Европейская экономическая комиссия

**Рабочая группа по перевозкам
скоропортящихся пищевых продуктов**

Справочник СПС

Поправки к пункту 4 комментариев к добавлению 1 к приложению 2 Справочника СПС: места размещения щупов для измерения температуры во время перевозки

Рисунок, иллюстрирующий положения действующего варианта Справочника СПС:

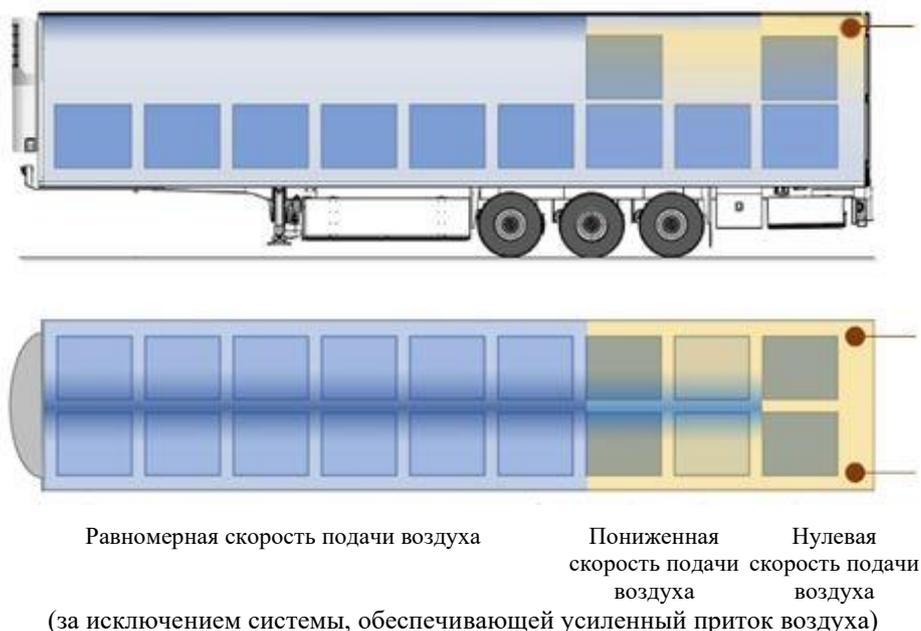
1. Конструкционные особенности расположения испарителей могут привести к искажению результатов измерений по сравнению со «стандартной» конфигурацией, которая имела в виду при определении мест размещения щупов для контроля температуры во время перевозки.
2. Наиболее удаленный дверной проем не обязательно расположен прямо напротив холодильной установки (боковая дверь, испаритель установлен в середине кузова и дует поперечно либо находится в задней части кузова и дует вперед и т. д.).
3. Если из-за низкой скорости подаваемого воздуха груз начнет нагреваться, он будет продолжать охлаждать окружающий слой воздуха, который будет застаиваться внизу. Таким образом, существует риск того, что отклонение температуры воздуха будет обнаружено с задержкой по отношению к верхней части кузова.

4. В пункте 4 добавления 1 к приложению 2 («Комментарии к приложению 2, добавление 1») предлагается заменить нынешнюю фразу «при верхней системе раздачи холодного воздуха — вблизи (слева или справа) дверного проема, наиболее удаленного от холодильной установки, в его нижней части;»: следующим предложением:

«при верхней системе раздачи холодного воздуха — вблизи (слева или справа) угла, наиболее удаленного от выходных отверстий испарителя, в его верхней части (в верхней четверти);».
